# 장충단근린공원 조성계획결정(변경)

- 조치계획서 -

2018. 4.

### □ 제3차 도시공원위원회 심의(자문)결과 및 조치 반영사항

### 조치사항 반영안(식재계획도)

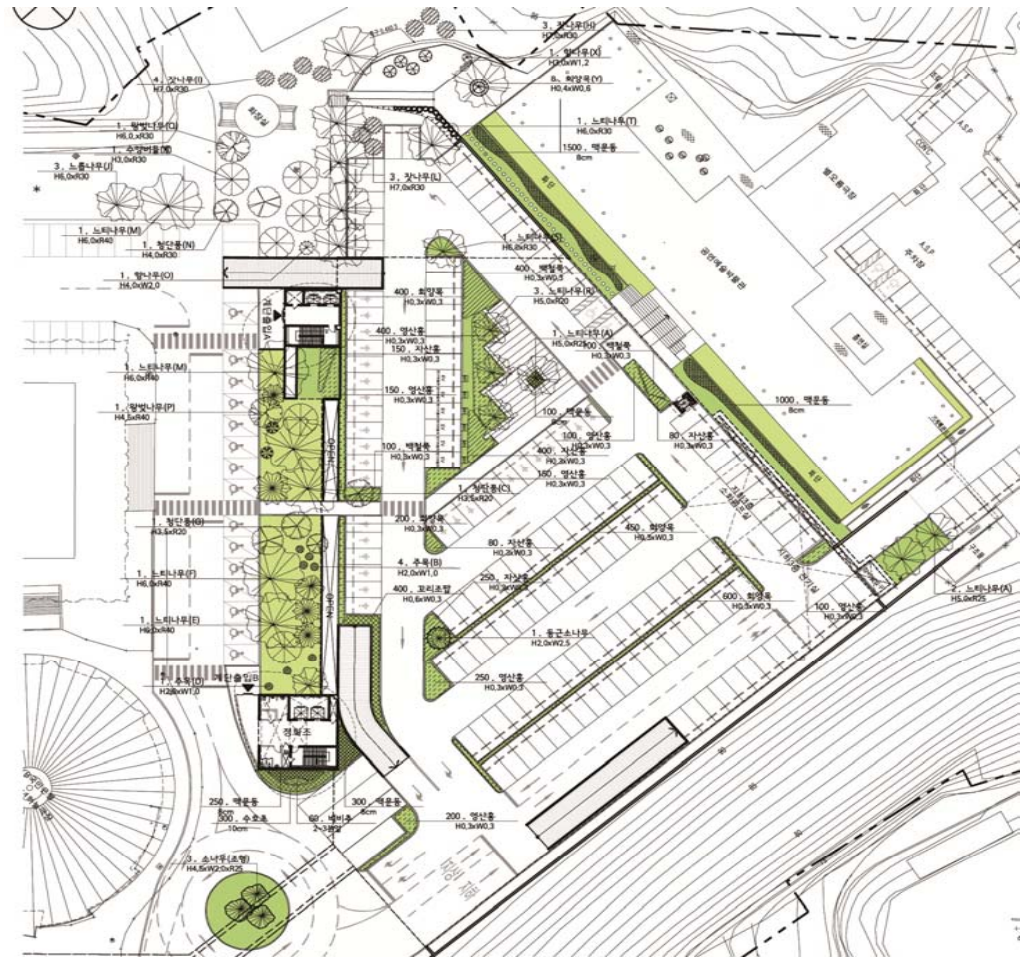
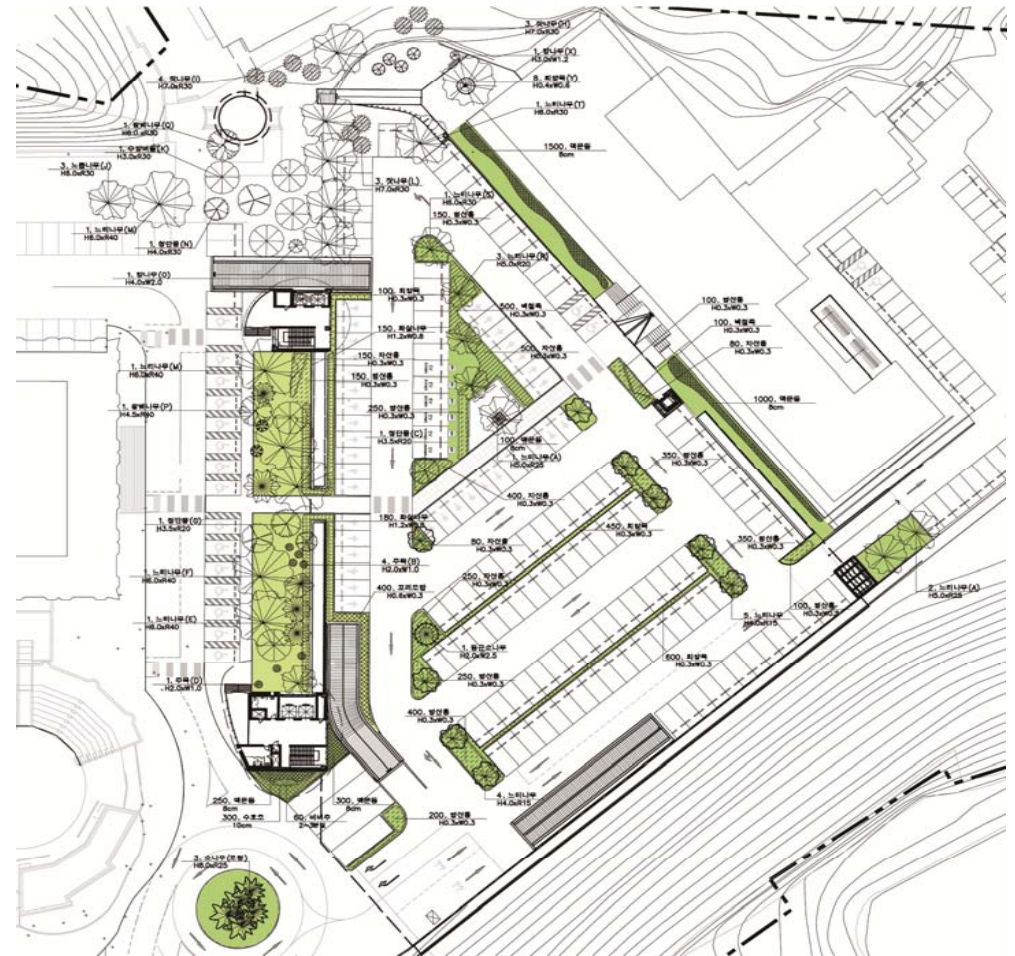
제시 의견	조치 계획
<ul style="list-style-type: none"> <li>주차장 지상부에 녹지를 확충하고 녹음수를 식재하여 그늘 공간 등을 마련할 필요가 있음</li> </ul>	<ul style="list-style-type: none"> <li>주차장 지상부에 녹지를 확충하고 녹음수 식재 조성하여 보다 넓은 주차장면에 그늘 공간을 반영하였음</li> </ul>

제시 의견	조치 계획
<ul style="list-style-type: none"> <li>주차장 지상부에 녹지를 확충하고 녹음수를 식재하여 그늘 공간 등을 마련할 필요가 있음</li> </ul>	<ul style="list-style-type: none"> <li>주차장 지상부에 녹지를 확충하고 녹음수 식재 조성하여 보다 넓은 주차장면에 그늘 공간을 반영하였음</li> </ul>

주차장 내 녹지면적 : 858m<sup>2</sup>(증 59m<sup>2</sup>)

- 이식수목
  - 느티나무 : H5.0xR20 - 8주
  - 청단풍 : H3.5xR20 - 1주
- 신규수목
  - 조형소나무 : H4.5xR25 - 3주
  - 둥근소나무 : H2.0xW2.5 - 1주
  - 느티나무 : H4.0xR15 - 9주
  - 상록관목 : 4250주(증 500주)
  - 낙엽관목 : 2940주(증 830주)
  - 초화류 : 3410본

조치사항 반영안(주차장단면도)

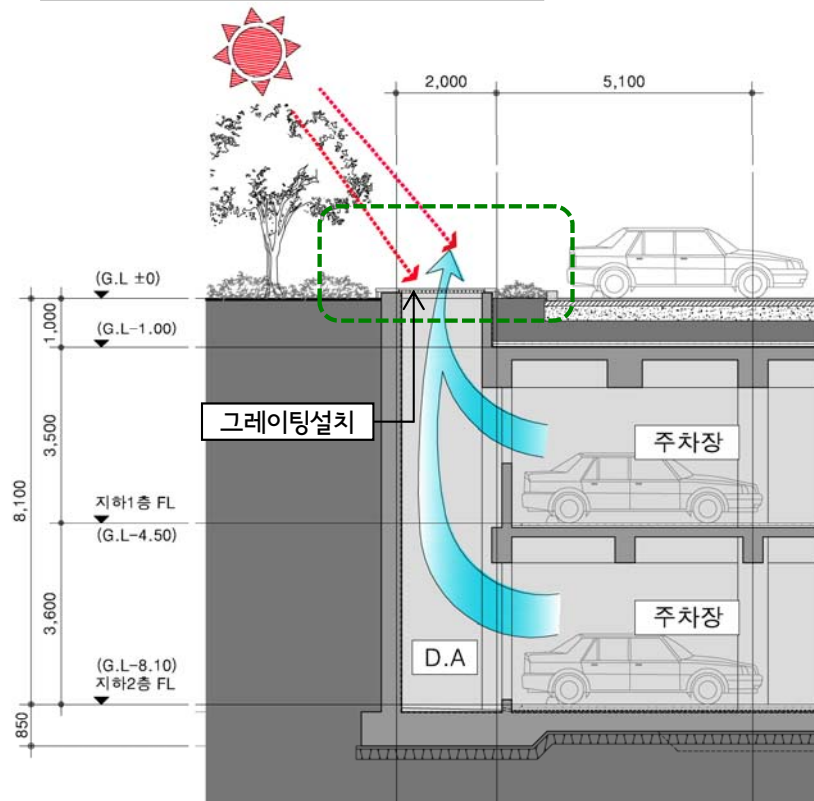
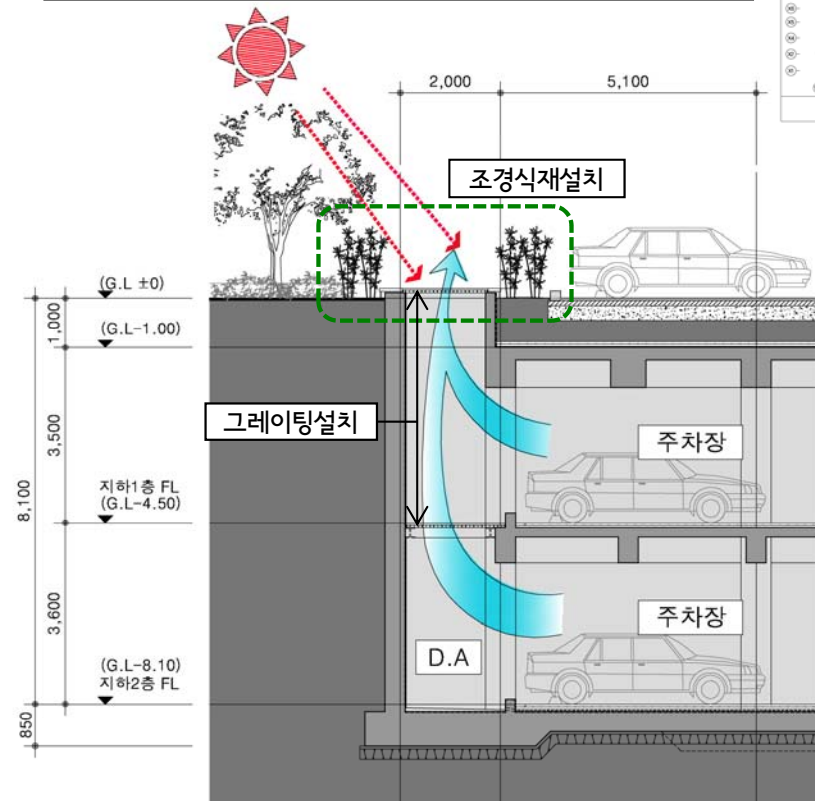
제 시 의 건	조치 계획
<ul style="list-style-type: none"> <li>보행자의 안전을 위해 환기시설의 높이를 관련기준에 따라 조정한 후, 구조물의 디자인에 대해 소위원회에서 자문하여 보완</li> </ul>	<ul style="list-style-type: none"> <li>보행자의 안전을 고려하여 환기시설 주위에 조경식재를 이용하여 접근을 차단하였고, 지하1층 주차장 DA에도 안전을 고려한 그레이팅 추가설치 반영하였음</li> </ul>
